RESTRUCTURATION DU CENTRE MEDICO-SOCIAL et CSA

ADDITIF _ LOT 06 ETANCHEITE

DOSSIER DE CONSULTATION DES ENTREPRISES

B24005

2.1.4 Etanchéité non isolée

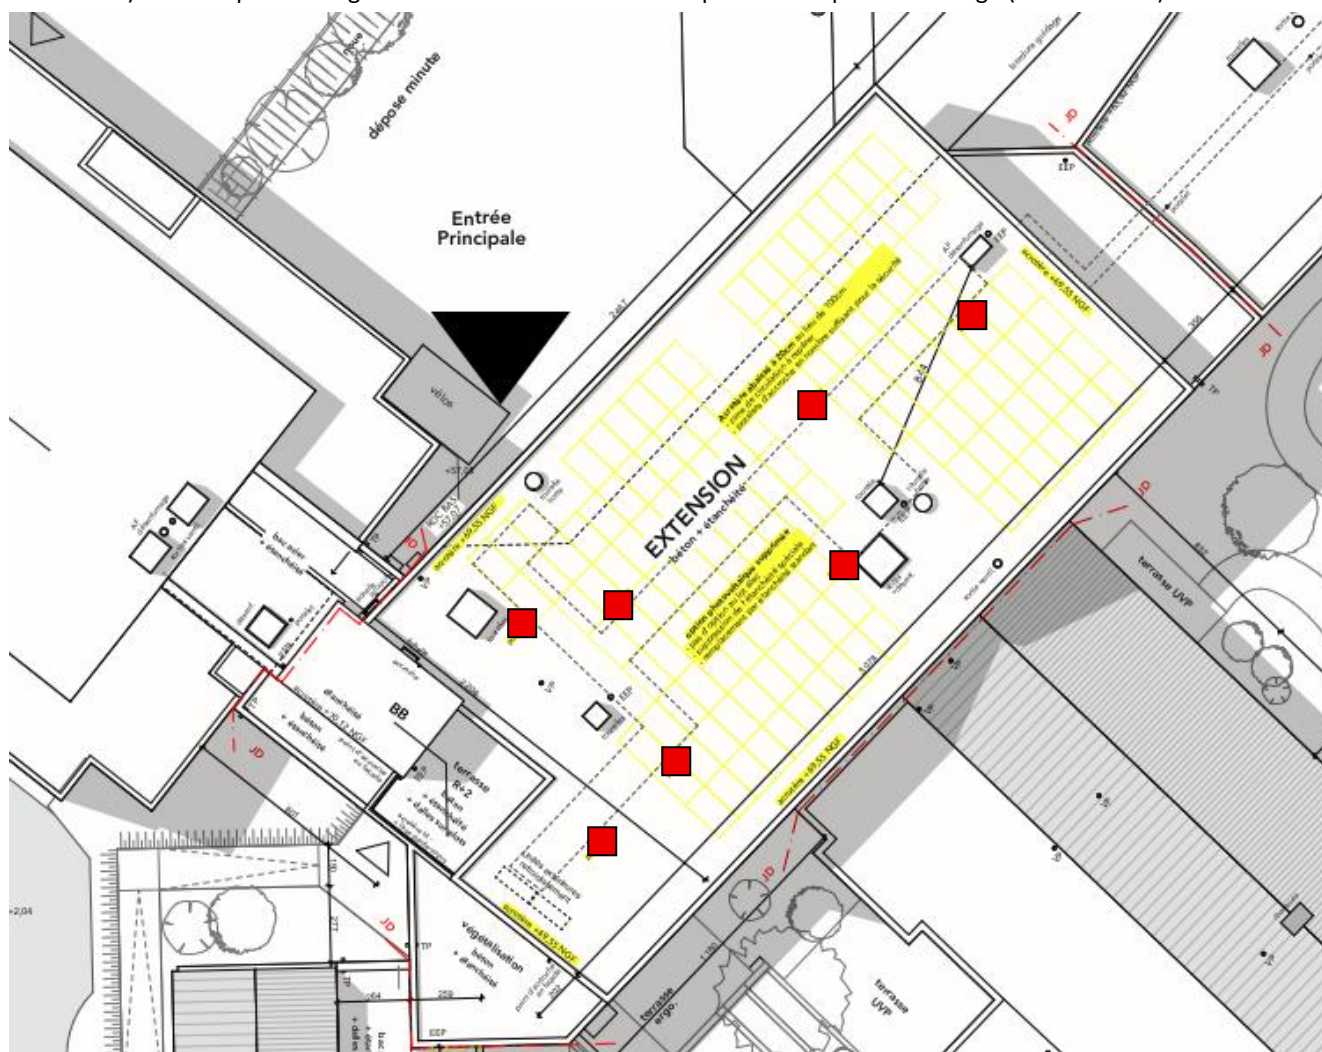
Dans le cadre de la relance de l'AO, les entreprises intégreront dans leurs offres la suppression de l'étanchéité non isolée sur le local O2. L'article concerné par cette suppression est l'article 4.2.8 du CCTP ETANCHEITE.
